## AUSFÜHRUNGSPLANUNG

Unterlage / Blatt-Nr.: ..5 / 1 b.....  
**Lageplan**

Maßnahmenbezeichnung:  
**L 161  
OD Walsrode, Bergstraße  
Fahrbahnerneuerung  
Bau-km 0+000 - 0+879,623**

|  <b>Straßenbauverwaltung<br/>des Landes Niedersachsen</b>                         |  <b>Unterlage / Blatt-Nr.: :5 / 6 b.....<br/>Lageplan<br/>Bushaltestellen</b>   |

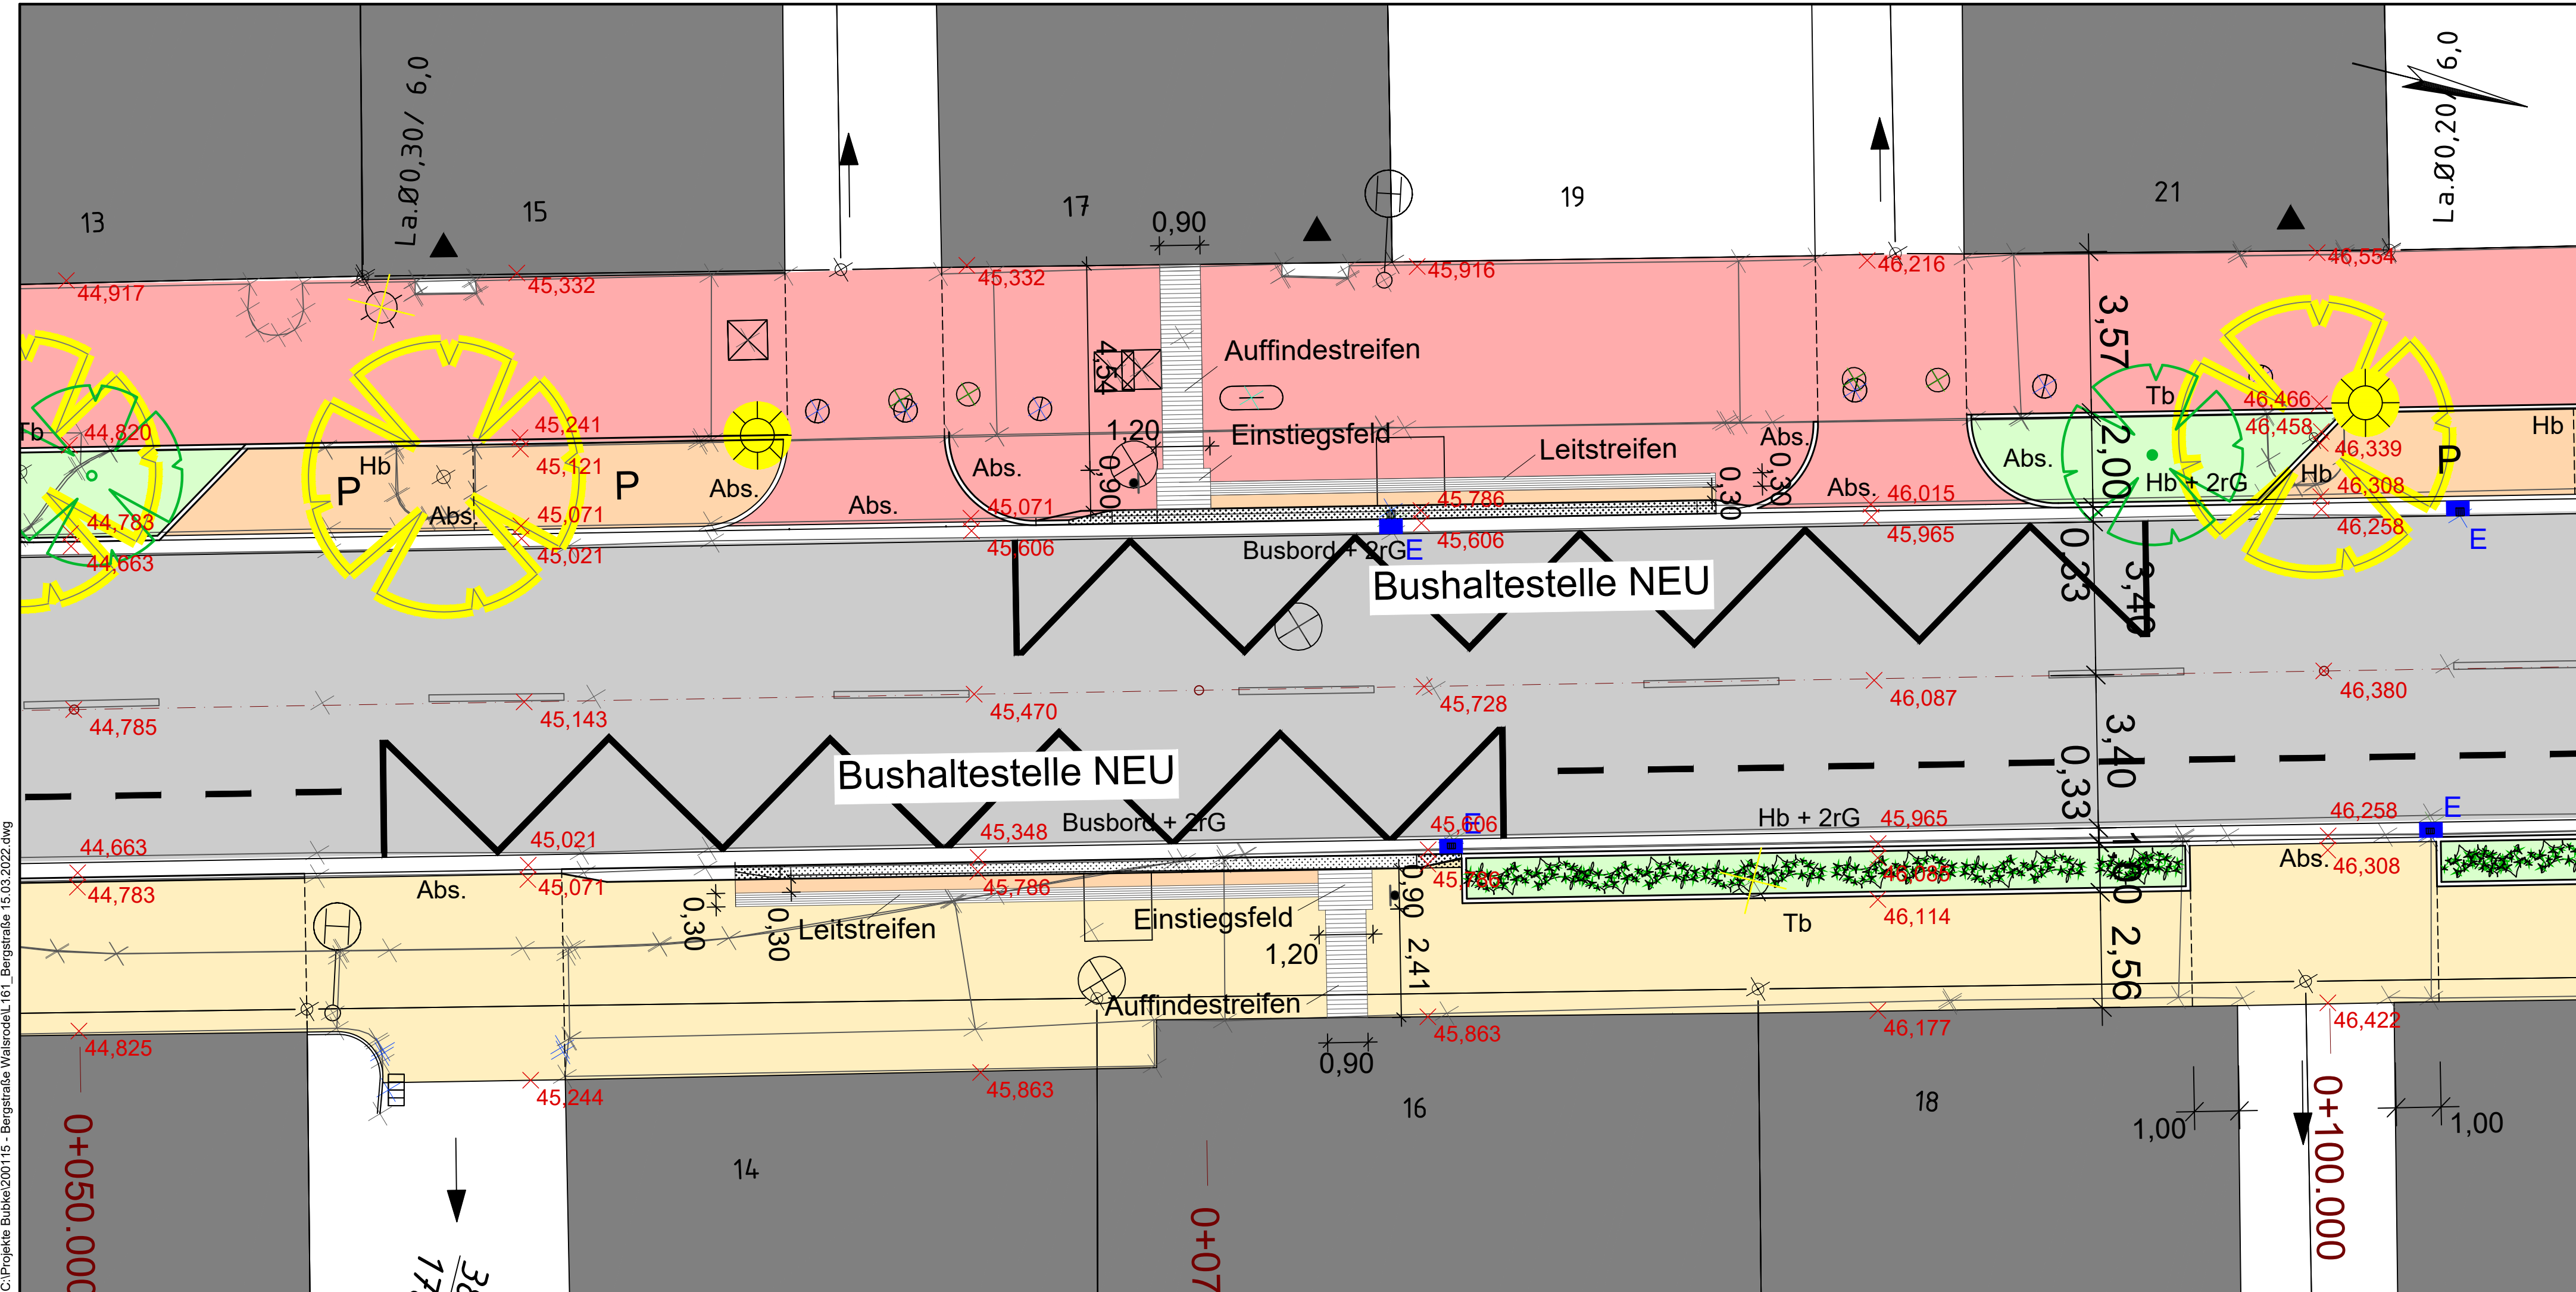
| b   | Hecke an den östl. Zufahrten um 1,00 m eingekürzt | 15.03.2022 | Bu      |

|  <b>Straßenbauverwaltung<br/>des Landes Niedersachsen</b>                                   |  |  <div>Unterlage / Blatt-Nr.: ..14 / 2 a.....<br/><b>Regelquerschnitt</b><br/>Station 0 + 250,00</div> |  |

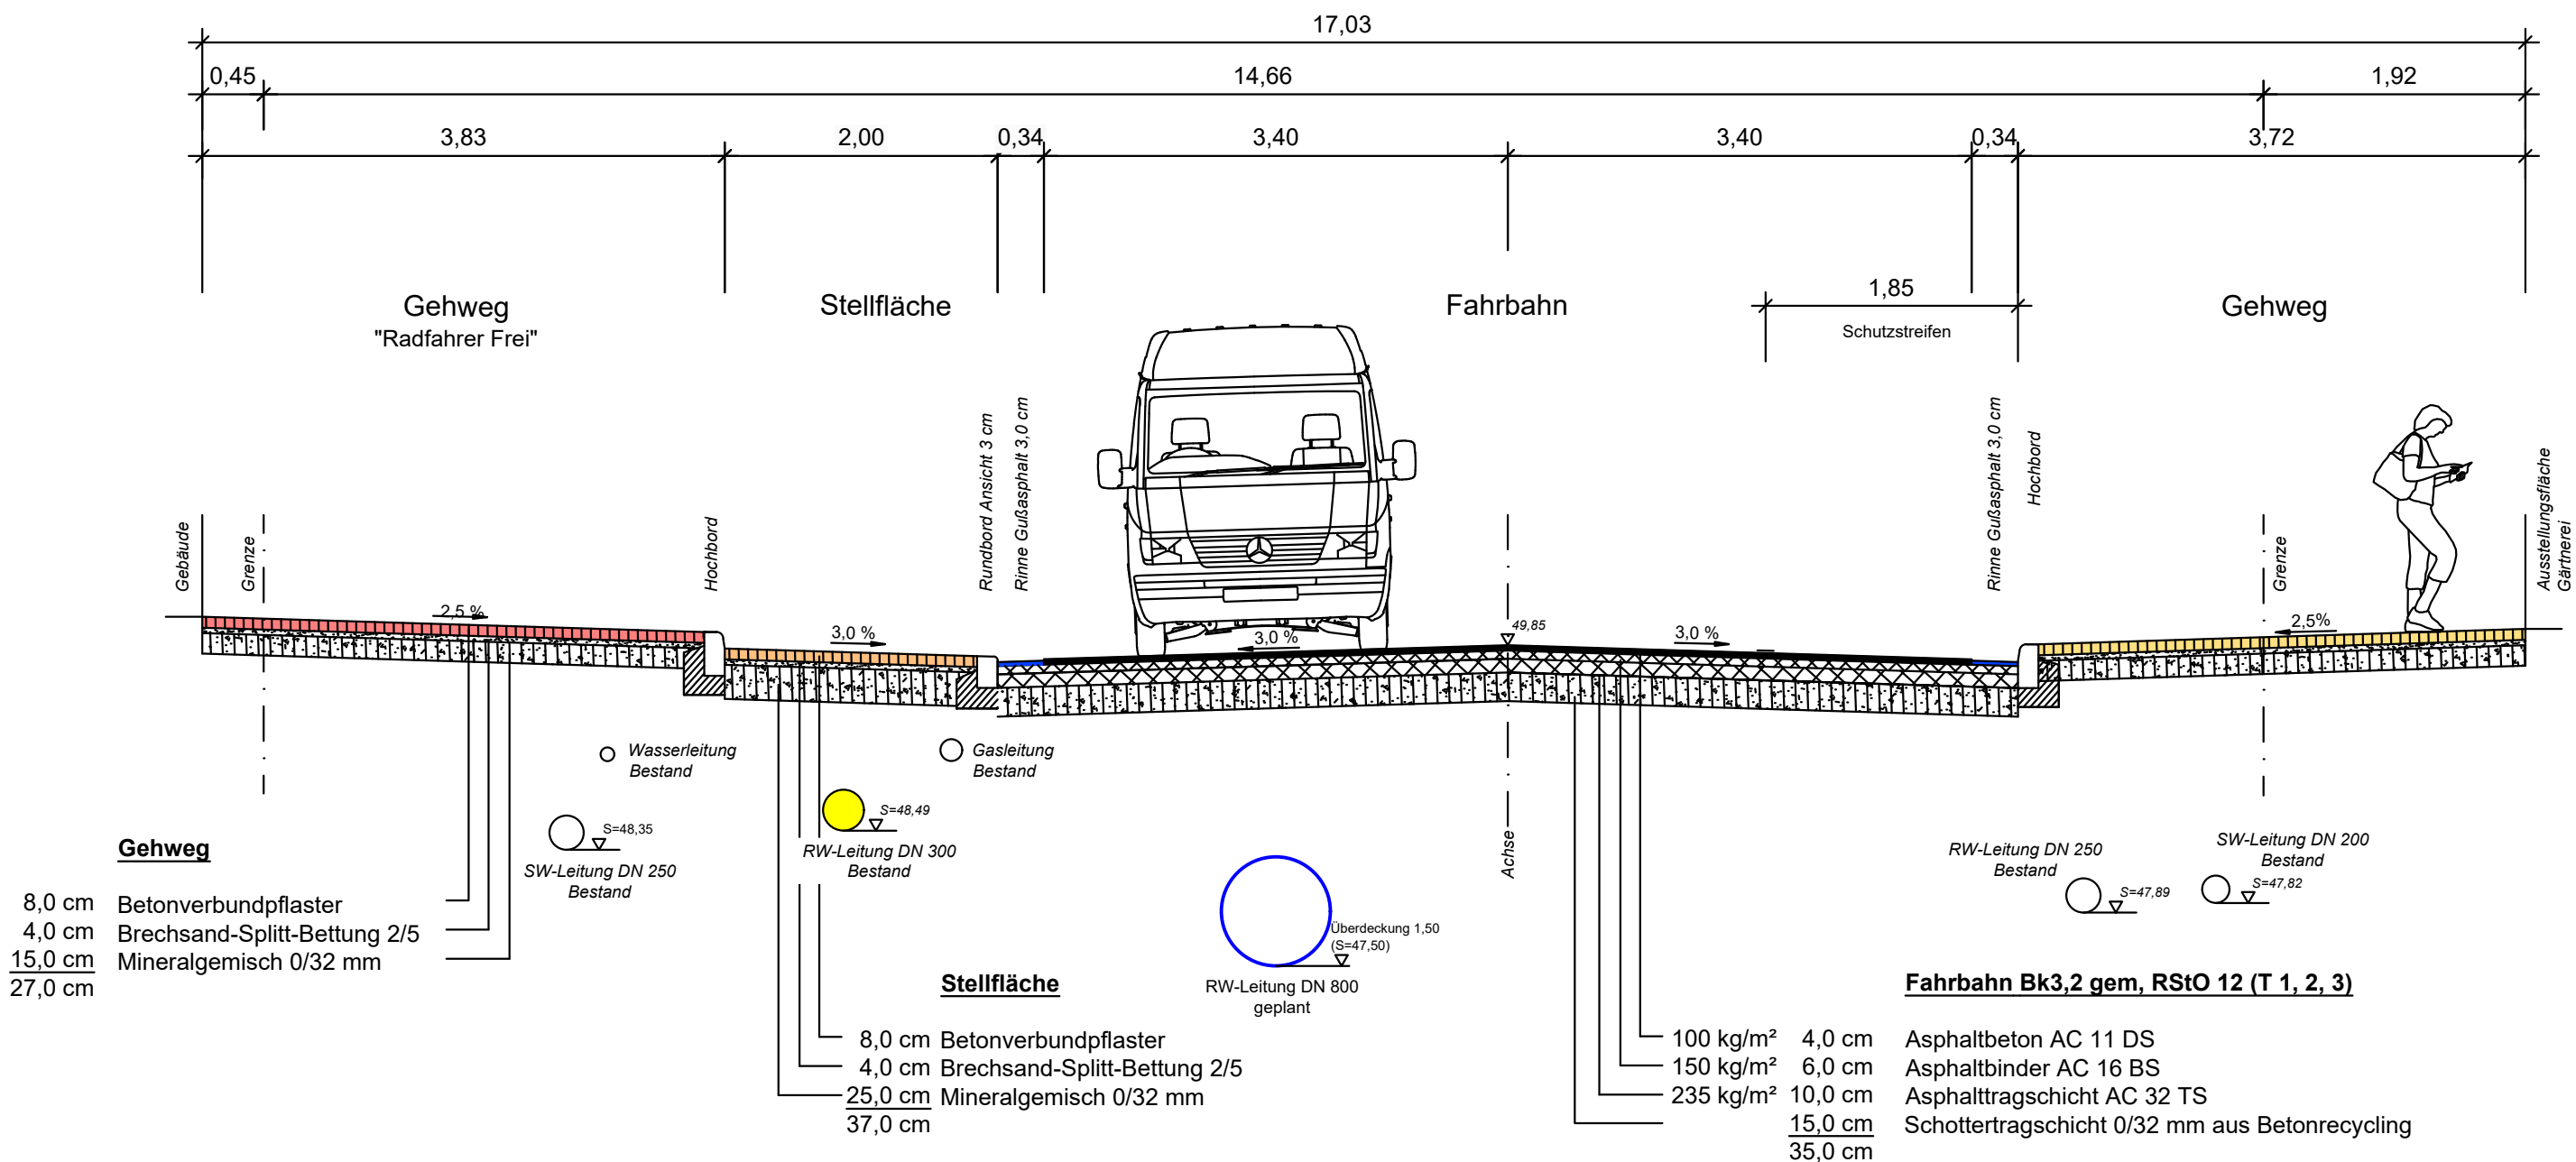
| a   | Stellplatz eingefügt | 28.02.2022 | Bu      |

|                                       | <b>Straßenbauverwaltung<br/>des Landes Niedersachsen</b> |                 | Unterlage / Blatt-Nr.: ..14 / 4 a.....<br><b>Regelquerschnitt<br/>Station 0 + 800,00</b> |

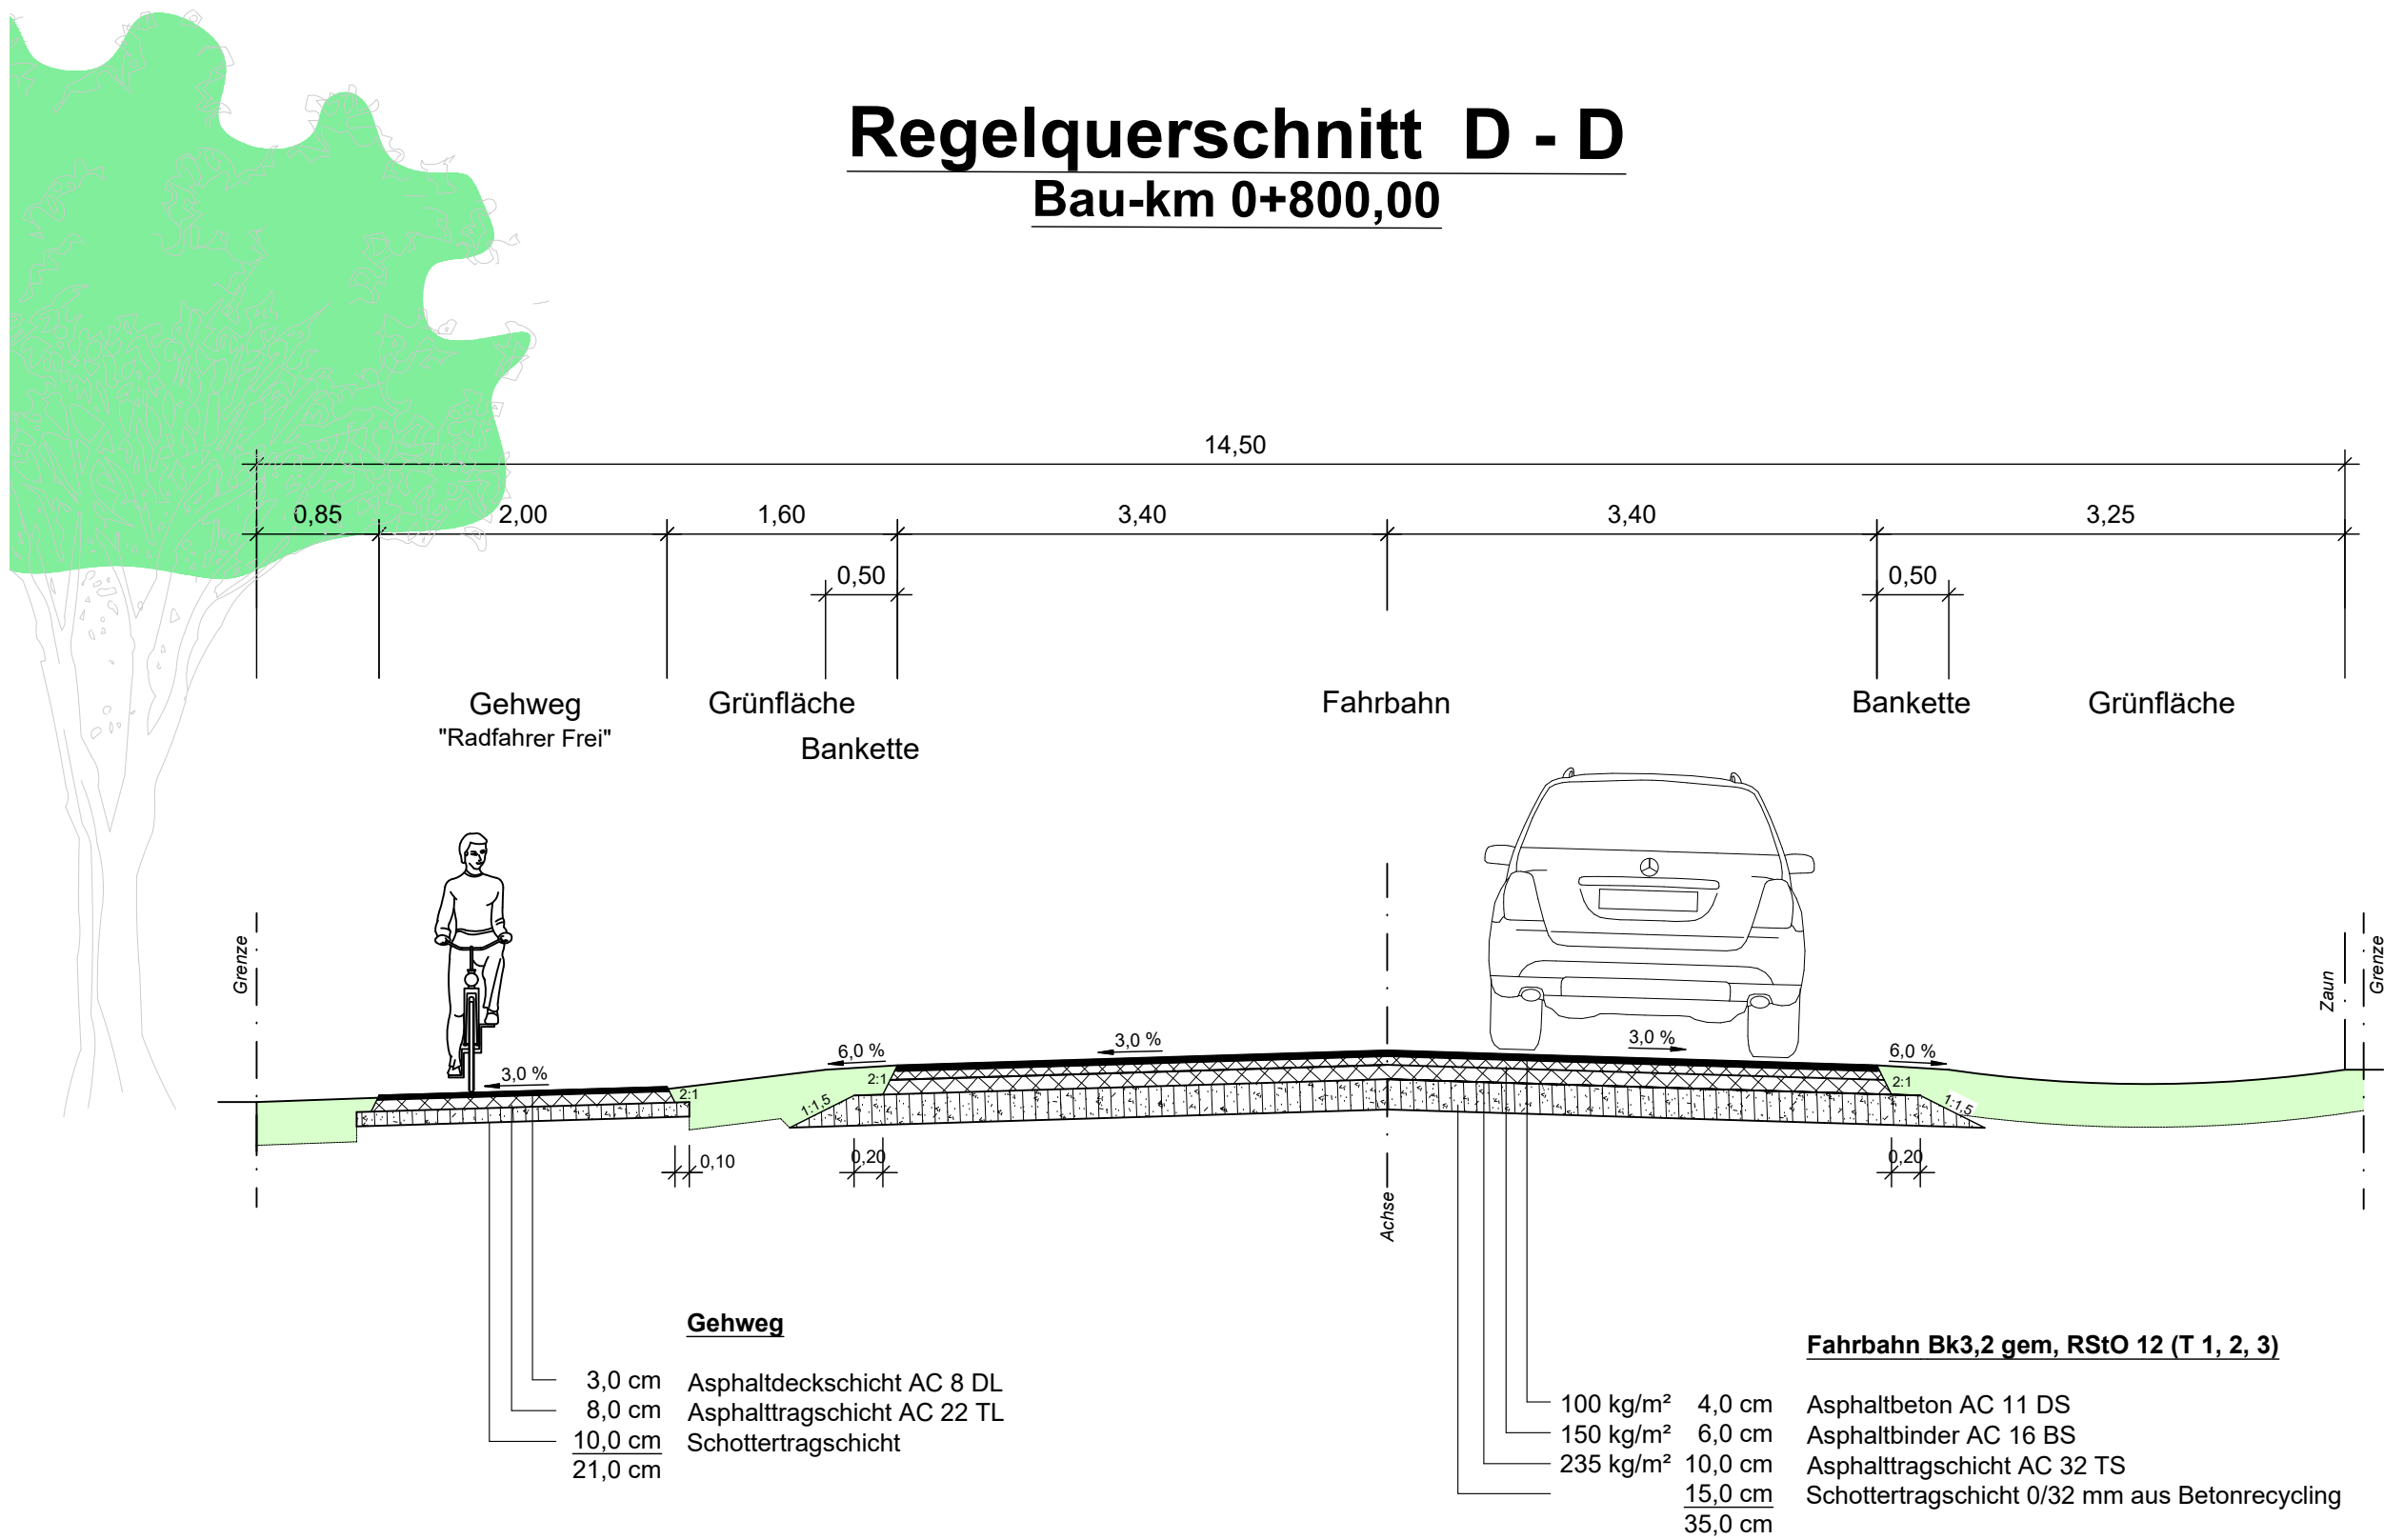
| a   | Material und Aufbau des Gehweges geändert | 28.02.2022 | Bu      |
